台 南 市 都 市 計 畫 委 員 會 (函) 稿

主 旨：隨文檢送本市都市計畫委員會第一八六次會議紀錄乙份

臺南市都市計畫委員會第一八六次會議記錄

案由：變更臺南市安南區（總頭寮工業區）細部計畫（行政區為公用事業用地）案

圖名：本細部計畫變更位置示意圖

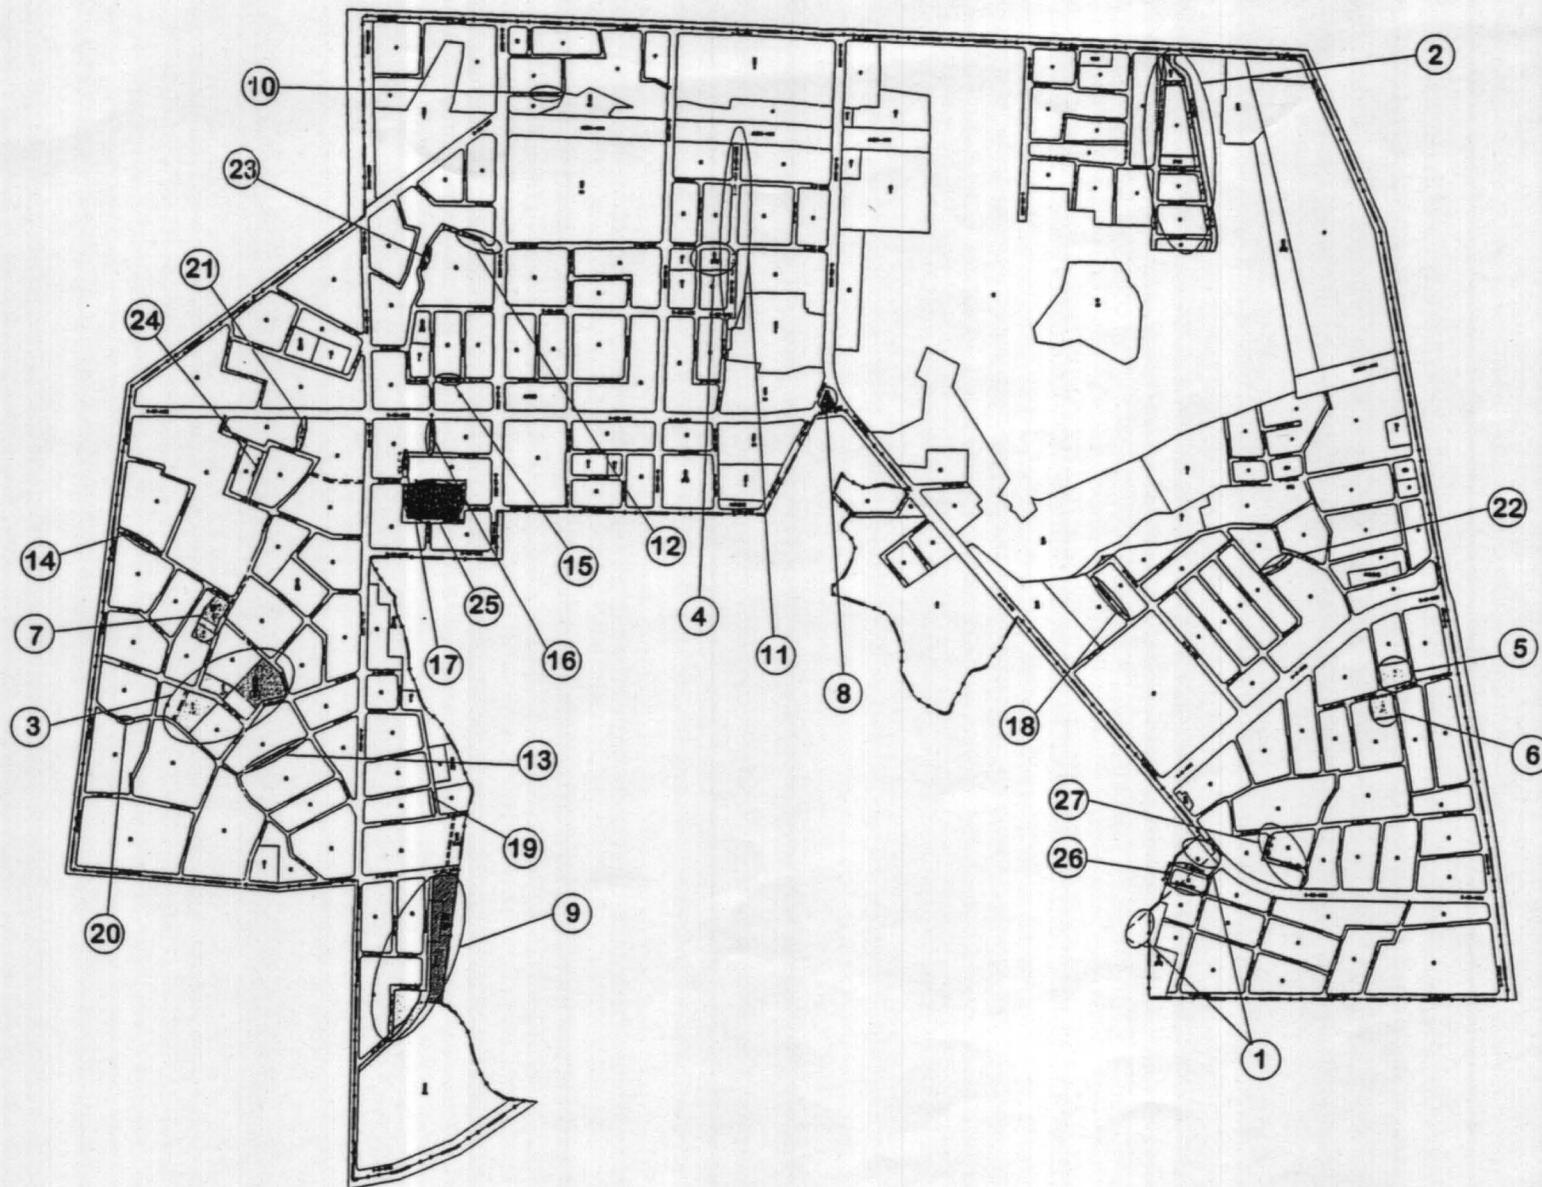
2										1		土地使用部份		
										計畫範圍及面積調整修正		編號		
六烈竹溪寺北側、忠祠西側之廣停十地區										原計畫		變更		
道路用地	體育場	體育場	體育場	體育場	停車場	中密度住宅區	廣場用地	道路用地	中密度住宅區	變更後計畫	內容	變更	編號	
停車場	道路	廣場	停車場	停車場	中密度住宅區	道路用地	停車場	道路用地	中密度住宅區	計畫面積	依地形圖量測化	面積	位置	
一六六	四〇四七	二二三	二四	三一〇	四一六	七八	五三〇	二一五	三四二四	—	(第三次通盤檢討)變更內容修正	面積(平方公尺)	變更	1. 依臺南市主要計畫(第三次通盤檢討)變更內容修正
十例辦以依六用配溪西側現況廢除竹 。為理市主號地，並修正五 分共設施之規 之四比式定										2. 航空測量圖修正	2. 配合台州市民國八十五年政府修正	2. 依臺南市主要計畫面積	變更	理由
6	5	4	3	2	1	1	1	2	1	一、併人民陳情第17、22案討論。	一、避免拆及現有民宅及銜接相鄰之細部計畫面積。	一、依臺南市主要計畫面積	照案通過。	市都委會專案小組意見
廢八五為段十五地五變步道僅為單一出入口。 止M ¹ 八原M ¹ 里活動中心使用。 。道路M ¹ 十公尺。M ¹ 道路與健康路出入口修 又道路M ¹ 十公尺為社教用。 以南路與五五段										2. 將本區與健康路出入口修正為單一出入口。 持百分之四十。	2. 重劃範圍公共設施比例維持百分之一四十。	2. 依臺南市主要計畫面積	照小組意見通過。	市都委會決議
													照小組意見通過。

土地使用部份	編號	位 置	變 更	內 容	面 積	變更理由	市都委會專案小組意見
6	5	4	3	位 置	變 更	內 容	面 積
「公(兒)十 用地」七	「市六」用地	說明書上所列 公(兒)十面積 錯誤	奇美公司	原 計 畫	變更後計畫	內容	面積
鄰里公園兼兒 童遊樂場	市場用地	原列面積五、 六一四平方公 尺	人行步道	鄰里公園兼兒 童遊樂場	低密度住宅區	鄰里公園兼兒 童遊樂場	四、九八一 (平方公尺)
低密度住宅區	低密度住宅區	更正為一、九 四七平方公尺	低密度住宅區	低密度住宅區	四、九八一	鄰里公園兼兒 童遊樂場	四、九八一 (平方公尺)
一、八一〇	二、二八一	—	二〇七	四、九八一	四、九八一 (平方公尺)	鄰里公園兼兒 童遊樂場	四、九八一 (平方公尺)
計畫區公園兼兒 童遊樂場用地已超過 密度住宅區標準，故配 現況予以變更為低合 法令標準，故配 予變更為低合	零售市場用地已不 合時代潮流，故配 合現況予以變更為 低密度住宅區。	為使計畫書圖相 符，特予修正。	零地。併廢止毗鄰 行人道	鄰里公園兼兒 童遊樂場	四、九八一 (平方公尺)	鄰里公園兼兒 童遊樂場	四、九八一 (平方公尺)
維持原計畫 理由：本社區實需鄰里性 民用地，以供附近性公 居	考量整體道路系統寬度 致，修正C廿七十二 M道一 路為十公尺道路。	修正通過。 修正事項：	照案通過。	鄰里公園兼兒 童遊樂場	四、九八一 (平方公尺)	鄰里公園兼兒 童遊樂場	四、九八一 (平方公尺)
照小組意見維持原 計畫。	照小組意見維持原 計畫。	照小組意見通過。	照小組意見通過。	鄰里公園兼兒 童遊樂場	四、九八一 (平方公尺)	鄰里公園兼兒 童遊樂場	四、九八一 (平方公尺)

8 用地 〔公(兒)十二〕	7 「停四」用地 與「市四」用 地					編號 位 置	土地使用部份
	原 計 畫	變 更 內 容	變 更 後 計 畫	面 積 (平方公尺)			
鄰里公園兼兒童遊樂場	道路用地	道路用地	計畫圖寬度為十二公尺，計畫書為六公尺	停車場用地	市場用地 (停四)	低密度住宅區 一、五九〇	變更理由 1. 零售市場用地已不合時代潮流，故配合現況予以修正。 2. 停車場用地擬調整位置，以避免路衝情形，並增加部份面積，以供未來作立體停車場使用。
綠地(綠一)	停車場用地	低密度住宅區	計畫書均改為八公尺	九七〇	四五四	面積 (平方公尺)	附帶條件：關於公共設施變更為住宅區之回饋部份，提請大會討論。
五五五	一一八	八四	—	—	一、五九〇	變更理由 1. 零售市場用地已不合時代潮流，故配合現況予以修正。 2. 停車場用地擬調整位置，以避免路衝情形，並增加部份面積，以供未來作立體停車場使用。	市都委會專案小組意見
該地現況為綠地使用，為配合現況修正之。	照案通過。				附帶條件：關於公共設施變更為住宅區之回饋部份，提請大會討論。	附帶條件：關於公共設施變更為住宅區之回饋部份，提請大會討論。	市都委會決議
照小組意見通過。					理由：市場用地變更為低密度住宅區，因未來使用價值降低，故不需回饋。	理由：市場用地變更為低密度住宅區，因未來使用價值降低，故不需回饋。

土地使用部份	編號	位 置	變 更		面積 (平方公尺)	變更理由	市都委會專案小組意見
			原計	畫			
「公(兒)八」 與鄰近之「停 六」用地	9	鄰里公園兼兒童遊樂場(公)	廣場兼停車場	六、七四七	1. 為配合未來之需求，擬將公(兒)八及停(六)部份用地變更為廣場兼停車場	1. 本地區不需要如此大規模之廣停用地。	1. 為配合未來之需求，擬將公(兒)八及停(六)部份用地變更為廣場兼停車場
原編號為A- 四十三-八公 尺道路	（停六）	文中用地 (文中廿四)	道路用地	二、三三一	2. 拓寬A-四十三-八公尺道路為十五公尺，銜接四-廿五-十五公尺道路。	2. 公兒用地為區隔墳墓用地及住宅區之用途，實有存在之必要。	2. 公兒用地為區隔墳墓用地及住宅區之用途，實有存在之必要。
A-五十一-八 公尺道路及B 公尺	（停六）	廣場兼停車場 道路用地	道路用地	一、六五八	3. 原公兒8用地為新設道路A-四十三-十五公尺道路分割成二處，東側部份變更為廣場兼停車場	3. A-四十三-八M僅屬出入性道路，實無規劃為十五公尺之必要。	3. A-四十三-八M僅屬出入性道路，實無規劃為十五公尺之必要。
完整。							照小組意見維持原計畫。

土地使用部份	編號	位 置	變 更 內 容	面 積 (平方公尺)	變 更 理 由	市都委會專案小組意見	市都委會決議	照小組意見通過。
1 4	1 3	1 2	1 1	1 0				
A-廿三號道路	A-十七道路	細部計畫道路 編號重複	細部計畫道路 編號錯誤	大成國中(文中 廿六)北側之B 十四十一號道路 道路寬路書圖 不符	原編號為四一 廿三十五公尺 五十八公尺 道路	計畫圖劃設六 公尺，計畫書 圖均標示為八 公尺	計畫圖劃設六 公尺，計畫書 圖均改為六 公尺	為使計畫書與計畫圖書 圖相符，特予修正。 照案通過。
計畫圖寬度劃 設八公尺，計 畫書圖均標示 為十二公尺	計畫圖均改為八 公尺	計畫圖寬度劃 設六公尺，計 畫書圖均標示 為八公尺	計畫圖均改為六 公尺	更正為B-廿 五十五公尺 道路	更正為B-廿 五十五公尺 道路	細部計畫道路編號不應與 主要計畫道路編號重複， 特予修正。	為使計畫圖正確無誤， 特予修正。	照案通過。
—	—	—	—	—	—	—	—	—
為使計畫書與計畫圖相 符，特予修正	為使計畫書與計畫圖相 符，特予修正	照案通過。	照案通過。	照小組意見通過。	照小組意見通過。	照小組意見通過。	照小組意見通過。	照小組意見通過。
照小組意見通過。

土地使用部份	編號	位 置	變 更 球	原 計 畫	變 更 球	內 容	面 積	(平方公尺)	變 更 球	變 更 球	變 更 球	變 更 球	市都委會專案小組意見	市都委會決議	
									19	18	17	16	15	B-十號道路	
側 A-三十八一八 公尺道路東南	C-廿二號道路	B-十二號道路	B-十一號道路	計畫圖寬度八 公尺，計畫書圖 均標示六公尺	計畫圖寬度八 公尺，計畫書圖 均標示為十二 公尺	計畫圖寬度八 公尺，計畫書圖 均標示為十公 尺	計畫圖寬度八 公尺，計畫書圖 均標示為八公 尺	計畫圖寬度八 公尺，計畫書圖 均改為八公尺							
道路用地	低密度住宅	八八	八八	八公尺均改為 八公尺	八公尺均改為 八公尺	八公尺均改為 八公尺	八公尺均改為 八公尺	八公尺均改為 八公尺	八公尺均改為 八公尺	八公尺均改為 八公尺	八公尺均改為 八公尺	八公尺均改為 八公尺	八公尺均改為 八公尺	八公尺均改為 八公尺	
原計畫道路寬度為八公 尺，南側路段計畫圖誤 劃為一喇叭出口，特修 正計畫圖道路之寬度。	為使計畫書與計畫圖相 符，特予修正	為使計畫書與計畫圖相 符，特予修正	照案通過。	照案通過。	照案通過。	照案通過。	照案通過。	照案通過。	照案通過。	照案通過。	照案通過。	照案通過。	照案通過。	照案通過。	照案通過。
照案通過。	照小組意見通過。	照小組意見通過。	照小組意見通過。	照小組意見通過。	照小組意見通過。	照小組意見通過。	照小組意見通過。	照小組意見通過。	照小組意見通過。	照小組意見通過。	照小組意見通過。	照小組意見通過。	照小組意見通過。	照小組意見通過。	照小組意見通過。

土地使用部份		編號	位 置	變 更 內 容	面 積	(平方公尺)	變 更 理 由	市都委會專案小組意見	市都委會決議
23	22	21	20	A-三十二-一六 公尺道路	低密度住宅區	原 計 畫	變 更 內 容	變更後計畫	變更內容
B-四十二-一 六·四公尺道路	廢止C-五十三 一八公尺道路	廢止A-八-一八 公尺道路	道路用地	道路用地	道路用地	道路用地	配合巷道現況將原設計之彎曲角度由直角予以修正為弧度轉彎，以利行車。	照案通過。	照案通過。
道路用地	道路用地	道路用地	低密度住宅區	低密度住宅	低密度住宅區	低密度住宅	理由：考量街廓未來交通動線，不宜廢止。	維持原計畫	維持原計畫
綠地(綠三)	綠地(綠二)	五三四	五〇四	1. 避免造成路衝並影響行車安全，特予廢止。 2. 鄰近已有三條既有巷道可供使用，為避免造成大成路路口太多，特予廢止。	理由：修正C-五三-八 M道路將影響他人權益，且無法取得相關土地所有權人同意書。	理由：修正C-五三-八 M道路將影響他人權益，且無法取得相關土地所有權人同意書。	照小組意見維持原計畫。	照小組意見維持原計畫。	照小組意見通過。
八九	五二	該道路造成路衝，且南側已有六米之既有巷道。	維持原計畫	維持原計畫	理由：修正C-五三-八 M道路將影響他人權益，且無法取得相關土地所有權人同意書。	理由：目前仍作通行使	照小組意見維持原計畫。	照小組意見維持原計畫。	照小組意見通過。
道路路線設計不良且無法使用，特將突出部份變更為綠地。	維持原計畫	照小組意見維持原計畫。	照小組意見維持原計畫。	照小組意見維持原計畫。	照小組意見維持原計畫。	照小組意見維持原計畫。	照小組意見維持原計畫。	照小組意見維持原計畫。	照小組意見維持原計畫。

編號	土地使用部份	位 置	變 更 原 計 畫	變更後計畫 (平方公尺)	面積	變更理由		
							變更內容	市都委會專案小組意見
27	26	25	24					
路 C-三十九號道	國民路南側、公(兒)十四北側	B-十四號與B十五號道路	A-六十八公尺與A-七八八公尺交接處新增A-五十一-八公尺道路銜接A-十九公尺道路	A-六十八公尺與A-七八八公尺交接處新增A-五十一-八公尺道路銜接A-十九公尺道路	低密度住宅區	低密度住宅區	低密度住宅區	市都委會專案小組意見
計畫圖寬度為六公尺，計畫書圖均標示寬度為八公尺	低密度住宅區	道路用地	低密度住宅區	道路用地	道路用地	道路用地	道路用地	市都委會決議
六公尺，計畫書圖均改為六公尺	道路用地	區	低密度住宅	道路用地				
一	五四五	五二八	一二一					
為使計畫書與計畫圖相符，特予修正	為符合主要計畫之要求，並配合現況之使用，特予變更為道路用地。	將B-十四號與B-十五號道路由八公尺變更為十公尺，以便銜接鄰近道路。	照案通過。	維持原計畫	理由：現況為法定私設巷道，無需增設此計畫道路。	維持原計畫	照小組意見維持原計畫。	市都委會決議
照案通過。	維持原計畫	理由：該地區道路系統整體考量，無增設此計畫道路之必要。	照小組意見通過。	照小組意見維持原計畫。				
照小組意見通過。

圖名: 公開展覽後人民陳情位置示意圖

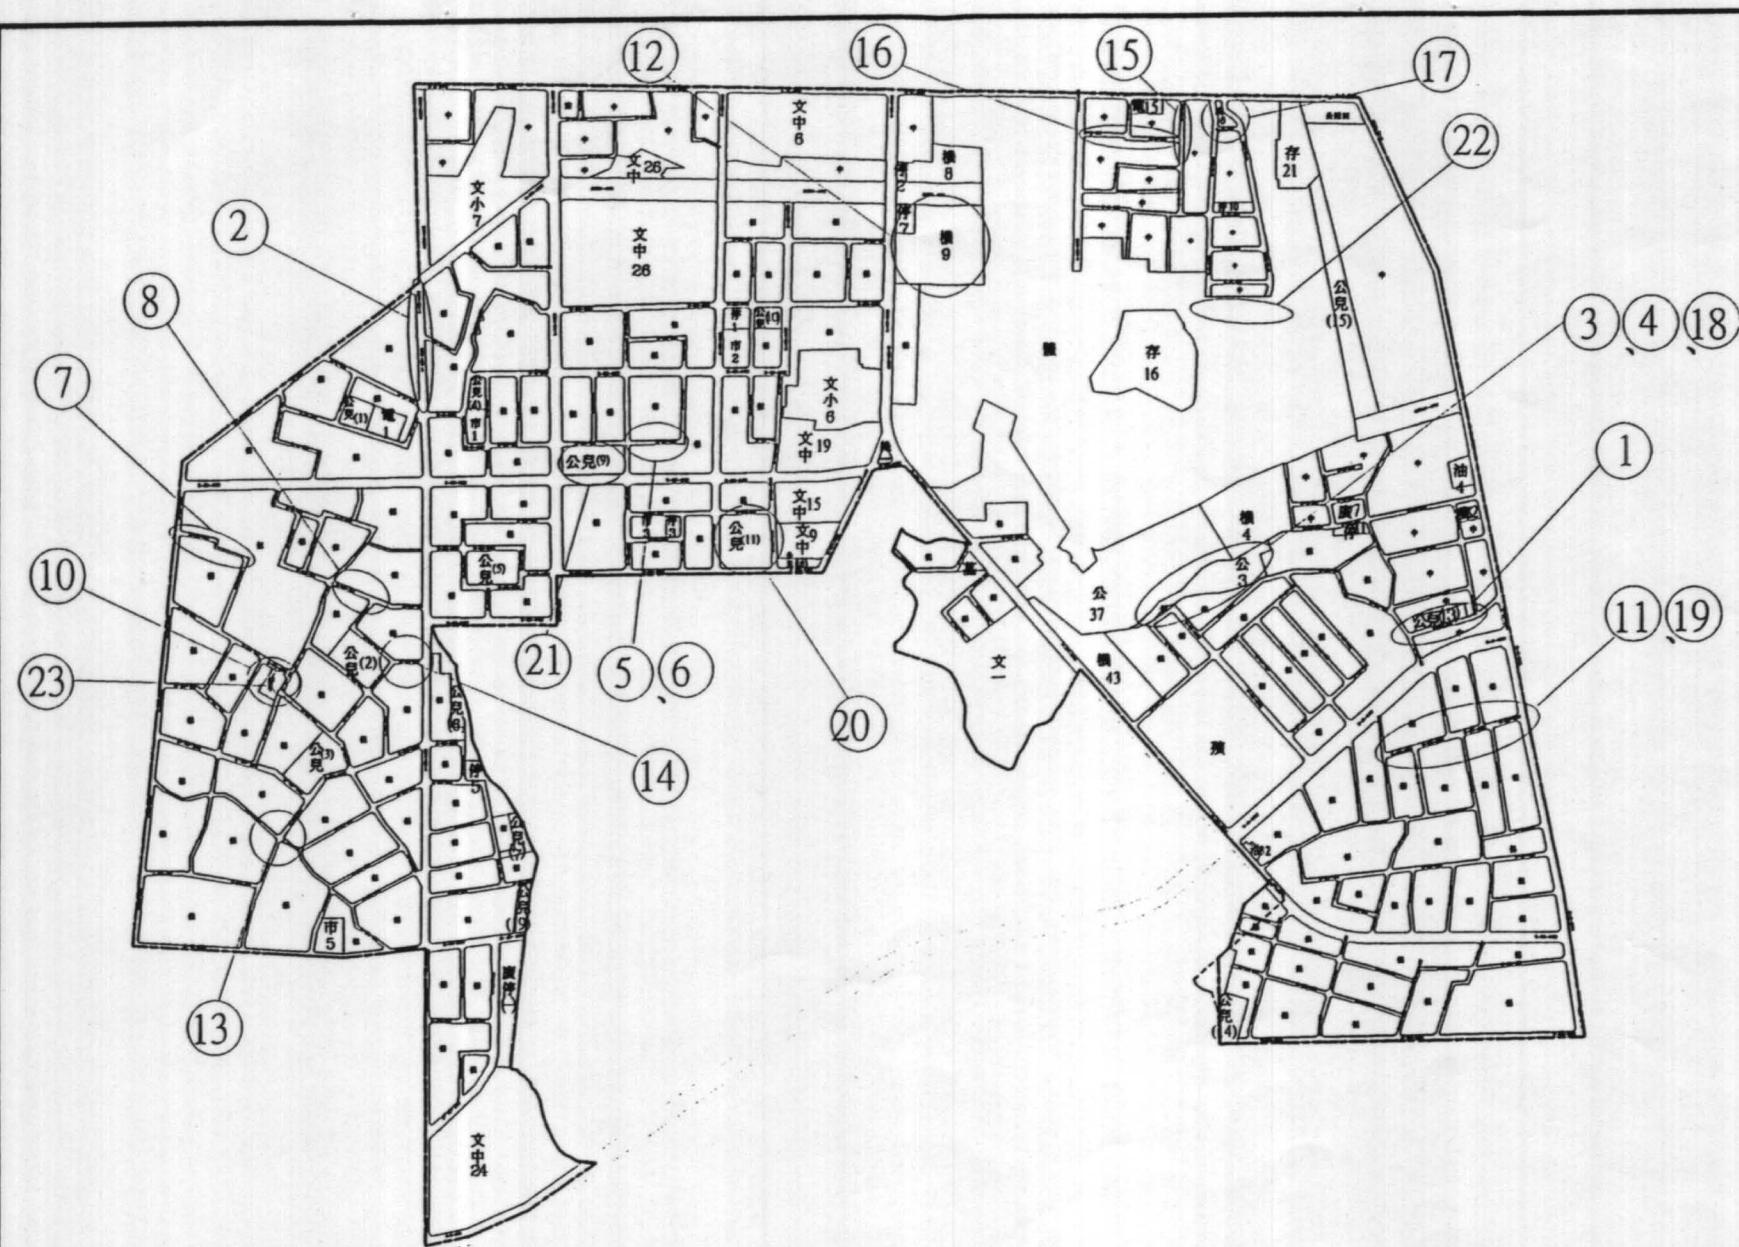
編號	陳情人及陳情位置	陳情	理由	由建議事項	市都委會專案小組意見	市都委會決議
2	1 台灣糖業股份有限公司 公兒十三	許鍾湘 四一二十五十五公尺道路	本市大林里公兒十三鄰里公園，原於民國八十一年七月辦理第一次徵收（本所經營公英段三七三一七，一八號）。八十三年五月再行辦理第二次徵收（同段三七三一五，一六，三七三一十五，三九七一四，一七號）並開闢完成，惟其中三七三一四號內尚有部份約二九〇平方公尺，雖為公兒十三計畫用地，但實地未辦理徵收及開闢，請將公兒十三用地按已開闢完成範圍實地編定，並將未徵收部份改編恢復為住宅區。	現場公兒公園已甚完整，所餘土地不大，似無再擴張之必要。	未便採納。 理由：目前市府已編列預算進行徵收開闢，且此公兒用地實有存在必要。	照小組意見未便採納。
2	2 許鍾湘 四一二十五十五公尺道路	建議四一二十五十五公尺 道路路線繞過現存之電信局建物。	1. 如照原計畫賠償電信局就要十一億元。 2. 如道路繞過電信局最少節省十億以上。	未便採納。 理由：本道路屬主要計畫道路系統，且為臺南大眾捷運系統之規劃路線，故應由主要計畫通盤檢討整體考量全區道路系統。	照小組意見未便採納。	照小組意見未便採納。

編號	陳情人及陳情位置	陳 情 理 由	建 議 事 項	市都委會專案小組見
3	夏方良子等六人 「公三」用地 公英段五二八一、五二九一、五三 一、五三二一	「公三」公園公英段五二八一、五二九一、五三 二一等地號係畸零土地，劃為公園，邊線彎曲不 齊，且有銳角，有礙觀瞻，由原有人原價購回改變 住宅用地，以負民望。其說明如下： 該地段規劃為「公三」公園用地業於八十一年五月 以公告價加四成征收完畢，民等損失至鉅，而逾今 仍未動工。	近期南市都市計畫委員會 通盤檢討在即，懇請本案 重新檢討，並將該地段土 地由原有人以原征收之價 額收回，以重申民等權 益，實感德便。	一、併人民陳情第 4、18 案討 論。
4	孫金成 「公三」用地 公英段五四六一、五四五 一	查都市計畫之目的，旨在整齊美觀，交通便利，奈 上述地段所劃之邊線，則違背都市計畫之原則，彎 曲不齊，初期規劃作業時，似欠週延。 就諸體育場整體龐大之公園用地之面積與上述畸零地 相比實微不足道，可有可無，而民等卻視該地為生 活所依，故多次向市府陳情，並蒙市府八十南市工 都字第10265號函覆同意供各級都委會議參考 在案。	理由：考量目前公 三用地已徵收完 成，故決議維持原 計畫公園用地之開 闢。	一、併人民陳情第 4、18 案討 論。
	劉許雪香 公英段五四七一	陳情位置民等於七十八年起多次提出異議陳情變更 為住宅用地，並曾經鈞府都委會及省政府都委會同 意變更在案。 五四六一號土地並於七十一年五月奉鈞府核准建 有合法三樓樓房乙棟(如附使用執照影本)。五四七 一號土地被徵收後餘五四七號土地變成畸零，上述 情形影響人民權益至鉅且欠公允。	請比照同段五四五三、五 五〇一，五五一一等號 案。併人民陳情第3 案。	照小組意見未 便採納。
			照小組意見併 人民陳情第3 案討論。	市都委會決議

編號	陳情人及陳情位置陳	情 理	由建議事項	市都委會專案小組意見
孫金成 「公三」用地	公英段五四六一、五四五 一	陳情位置土地已徵收將近七年尚未開闢，請依實情及使用現況准予變更為住宅用地，並由原所有人價購，以充裕市庫經費。		
劉許雪香	公英段五四七一	陳情位置日治時期即為民等祖先居住地與遺產，政府予以徵收，有違常理，且不合情理。		
廖新筭 B二十七號道路 鹽埕段二三四一五七、二三四一五八地號	民國六十二年租此房子，六十八年起以分期方式購買此土地及建上物，住此地已二十五年餘。既已向政府買成，奈何還要道路計畫，不景氣的現況要再買房子、土地談何容易。	希望能保有完整的家，不願因「道路計畫」而破壞民現有之房屋。	一、併人民陳情第6案討論。 二、未便採納。	
廖倉龍 鹽埕段二三四一六二號	此地為市政府地，基於地緣關係，希望不要拆除開路，住上地也有二十多年，我們願貸款購地。	此地望能讓民承購，不要拆除開房屋闢道路。	理由：考量整體道路系統之完整性。	一、併人民陳情第5案討論。 照小組意見未便採納。
	照小組意見併人民陳情第5案討論。			市都委會決議

編號	陳情人及陳情位置陳	情	理	由建議事項	市都委會專案小組意見	市都委會決議
7	蔡國 蔡鄭金鑑 蔡瑞玉 蔡謙福 A-五十號道路 鹽埕段二一九一九、二一九 十、二一九十一、二二〇一八三等地號 三等地號	民等所有坐落本市南區鹽埕段二一九一九、二一九 十、二一九十一、二二〇一八三等地號土地位於 本市健康路以南、大同路以西細部計畫區域內， 該土地北側臨接A-五十八公尺細部計畫道路， 唯該細部計畫道路至天主教仁愛修女院(老吾老 院)即縮減為四米，並形成三處近九十度轉角與A -二十二一八公尺細部計畫道路銜接(如附航測圖 示)形瓶頸，易造成交通不便危及民眾行之安全。	A-五十號細部計畫道路於 天主教仁愛修女院(老吾老 院)寬度四米路段變更 為全段八米寬與A-二十 二一八公尺細部計畫道路 銜接，以交通便捷安全為 要務。	酌予採納。 修正事項： 基於整體交通系統 完整性的考量，將 A-五十號與A-廿 二號道路間四公尺 路段向北側拓寬修 正變更為八公尺道 路。(詳如附圖)	照小組意見 酌予採納。	
	戶安寧考量，建議A-五十 細部計畫道路全段以四米 寬與A-二十二一八公尺細 部計畫道路銜接。

圖名：公開展覽後人民陳情意見編號14地籍套繪圖
圖號：

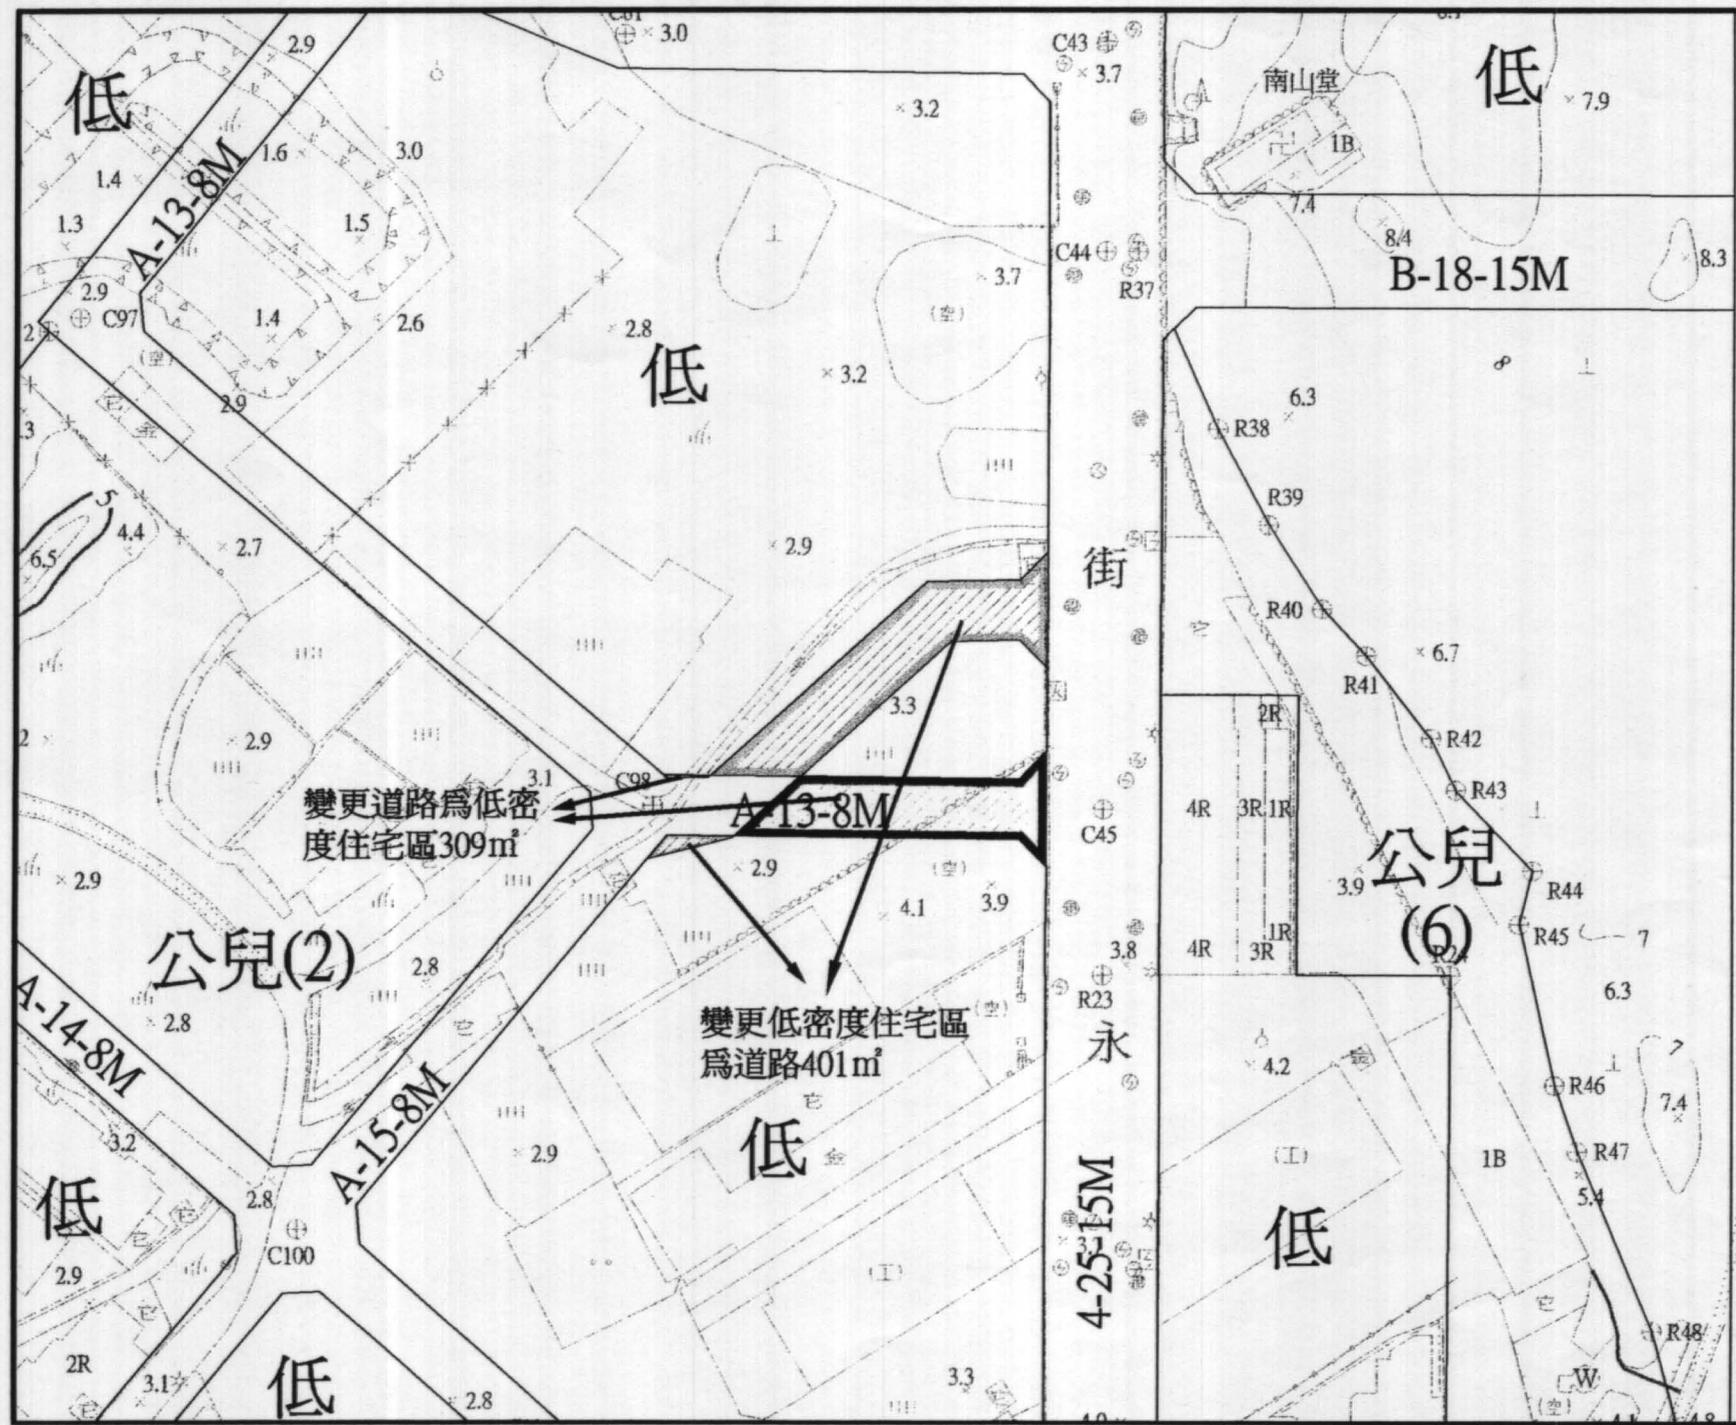
編號	陳情人及陳情位置	情	理	由建議事項	市都委會專案小組見	市都委會決議
1 3	許秀雄 A-三十二-六公尺道路 與A-三十四-六公尺道 路交叉口(鹽埕段四八 二十八八地號)	對變更臺南市南區(健康路以南、大同路以西地區)細部計畫(第二次通盤檢討)案於公開展覽期限內，依法提出異議如左：	請市府於辦理該地區細部計畫通盤討時，將A-三十二、A-二十九、A-三十四號六米道路交叉處之道路規畫。其寬度不足六米時，再向民所有上述土地(面臨巷道側土地部份)規劃補足，以求符合實際，減少民怨。檢附建議變更示意圖及地籍圖各一紙。	理由：基於整體交通系統的考量，故決議維持原計畫。	未便採納。 理由：基於整體交通系統的考量，故決議維持原計畫。	照小組意見未便採納。
1	1. 本該三條道路交叉貫穿民所有土地鹽埕段四八二-八八地號(現已逕為分割為四八二-八八，一一〇二，一一〇三，一一〇四地號)。使民所有該筆土地支離破碎並造成畸零地，無法單獨使用。 2. 又本人土地之北側、西側、東側有一條現有巷道未被規劃為計畫道路使用，且該東側及北側有部份土地屬公有之土地(如附圖)，懇請依公地公用之原則，將道路用地劃設於公有之土地上，以減少未來徵收費用。 3. 西側於過法建設住宅時即自行留設巷道(如圖)，懇請將其納入計畫中，銜接A-三十四-六公尺道路。	該三條計畫道路並非屬主要幹道，故利用現有通行巷道線即可，故懇請配合現況修正。	將A-三十二、A-二十九、A-三十四號六米道路交叉處之道路規畫。其寬度不足六米時，再向民所有上述土地(面臨巷道側土地部份)規劃補足，以求符合實際，減少民怨。檢附建議變更示意圖及地籍圖各一紙。	理由：基於整體交通系統的考量，故決議維持原計畫。	未便採納。 理由：基於整體交通系統的考量，故決議維持原計畫。	照小組意見未便採納。
2	2. 本該三條道路交叉貫穿民所有土地鹽埕段四八二-八八地號(現已逕為分割為四八二-八八，一一〇二，一一〇三，一一〇四地號)。使民所有該筆土地支離破碎並造成畸零地，無法單獨使用。 3. 西側於過法建設住宅時即自行留設巷道(如圖)，懇請將其納入計畫中，銜接A-三十四-六公尺道路。	該三條計畫道路並非屬主要幹道，故利用現有通行巷道線即可，故懇請配合現況修正。	將A-三十二、A-二十九、A-三十四號六米道路交叉處之道路規畫。其寬度不足六米時，再向民所有上述土地(面臨巷道側土地部份)規劃補足，以求符合實際，減少民怨。檢附建議變更示意圖及地籍圖各一紙。	理由：基於整體交通系統的考量，故決議維持原計畫。	未便採納。 理由：基於整體交通系統的考量，故決議維持原計畫。	照小組意見未便採納。
